**Avis délibéré de la mission régionale d'autorité environnementale
sur le parc agrivoltaïque au sol porté par la société Photosol au
lieu-dit « Les Pilles », sur les communes de Grézieux-le-
Fromental et Précieux (42)**

Avis n° 2025-ARA-AP-1982-N8422

Avis délibéré le 6 janvier 2026

Figure 3: Localisation des zones humides et fonctionnalités de celles-ci (source : étude d'impact)

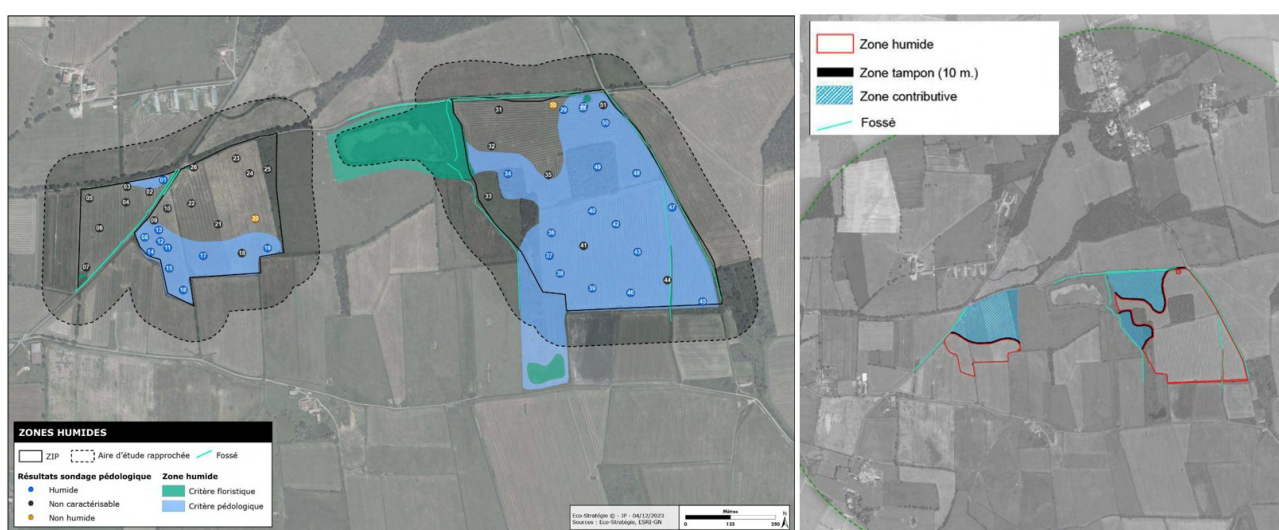
Une caractérisation des **zones humides, d'une surface totale de 27,5 ha**, (cartographie p. 92 de l'EI) a été conduite au droit du site, se fondant sur les critères⁹ de végétation et pédologiques du Code de l'environnement. 51 points de sondages pédologiques ont été réalisés à une profondeur

de 1,2 m maximum sur les zones d'implantation en avril 2022. 27 sondages sont révélateurs de zones humides, représentant 27,3 ha, en majorité en continuité de celles identifiées (0,2 ha) selon le critère floristique. Les fonctionnalités et probables connexions entre les cours d'eau, leurs ripisylves, les étangs, et les différents milieux humides alimentés, sont analysées. Le maître d'ouvrage s'est appuyé sur la méthode nationale d'évaluation. L'enjeu est jugé modéré d'après le dossier après analyse de leurs fonctionnalités. Or, sur 51 sondages réalisés, 22 n'ont pas été caractérisés car situés sur des sols compacts non pénétrables en profondeur avec la tarière à main. Par précaution, pour retenir l'hypothèse majorante, les surfaces concernées devraient être considérées comme étant des zones humides (pour mémoire, il y a 83 zones humides sur l'aire d'étude éloignée). L'analyse des fonctionnalités des zones humides démontre d'ailleurs que les parties classées « non caractérisables » sont dans les zones qualifiées de contributives aux deux zones humides ouest et caractérisées sur le site du projet ; elles sont au nord de ces zones humides ou entre celles-ci.

L'Autorité environnementale recommande de considérer les zones correspondant aux sondages « non caractérisables » comme des zones humides.
